- اصلاحیه کاتالوگ های نصب و جانمایی در مورد قطعه نصب شونده

روی کلاف ثابت بالای لنگه در لولای محوری P700

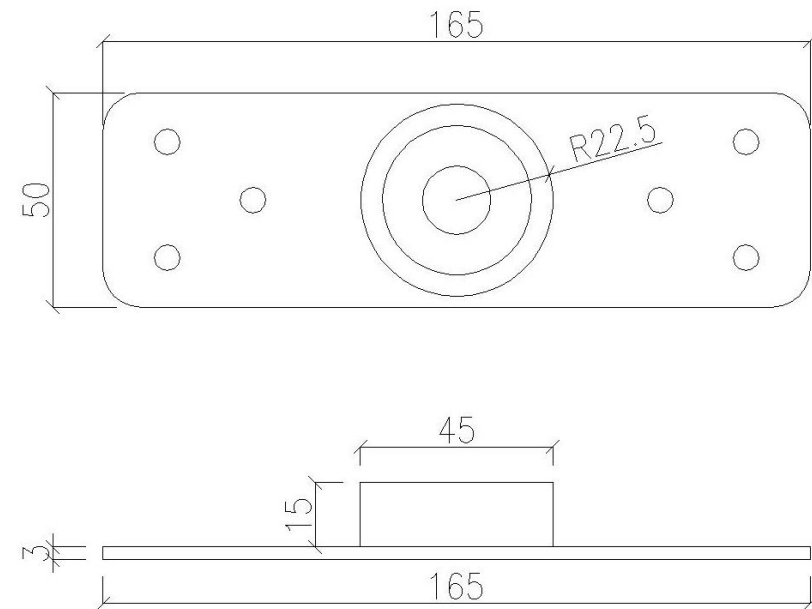
- تغییر ابعاد صفحه زیرین
- تغییر سایز گردبر از ۳۰ به ۴۵ میلی متر
